Rozhodnutie

zo zisťovacieho konania

Zisťovacie konanie na základe oznámenia o strategickom dokumente „**Zmeny a doplnky č. 1 Územného plánu obce Ordzovany**“, ktorý dňa 20.07.2022 predložil obstarávateľ: Obec Ordzovany, Ordzovany 66, 053 06 Ordzovany, IČO: 00329461.

ORDZOVSANY - skládky a radónové riziko

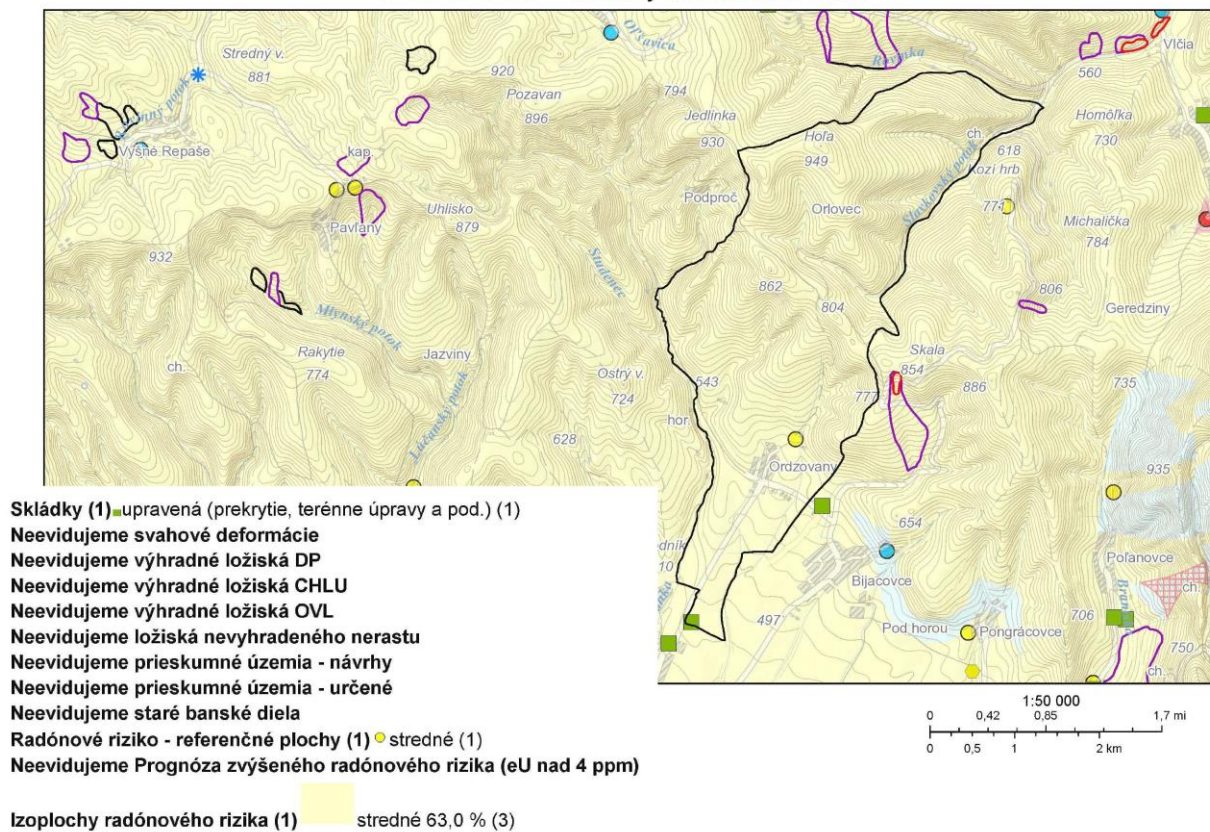
1. V katastrálnom území obce Ordzovany (ďalej len „predmetné územie“) sú evidované skládky odpadov tak, ako sú zobrazené na priloženej mape. Ministerstvo odporúča uvedené skládky odpadov dostatočne zohľadniť v územnoplánovacej dokumentácii.

2. Predmetné územie spadá do stredného radónového rizika, tak ako je to zobrazené na priloženej mape. Stredné radónové riziko môže negatívne ovplyvniť možnosti ďalšieho využitia územia.

Podľa § 20 ods. 3 geologického zákona ministerstvo vymedzuje ako riziká stavebného využitia územia výskyt stredného radónového rizika. Vhodnosť a podmienky stavebného využitia územia s výskytom stredného radónového rizika je potrebné posúdiť podľa zákona č. 355/2007 Z. z. o ochrane, podpore a rozvoji verejného zdravia a o zmene a doplnení niektorých zákonov v znení neskorších predpisov a vyhlášky č. 98/2018 Z. z., ktorou sa ustanovujú podrobnosti o obmedzovaní ožiarenia pracovníkov a obyvateľov z prírodných zdrojov ionizujúceho žiarenia.
